改善箇所説明図

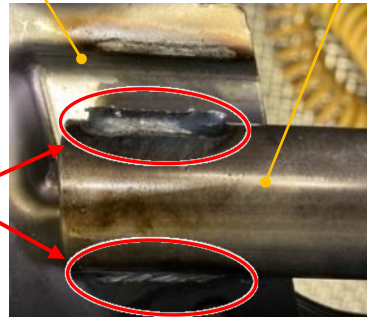
不具合発生箇所

小型トラックにおいて、運転席側ドアパネル内のインパクトビームの製造が不適切なため、後側ブラケットに溶接不良があるインパクトビームを組付けたものがある。そのため、運転席側ドアが強度不足となり、最悪の場合、衝突時の安全性が損なわれるおそれがある。

全車両、運転席側のドアパネルを良品に交換する。

注 : は交換する部品を示す。

識別 : 作業完了車には、運転席側ドアの下部内側に白色ペイントを塗布する。
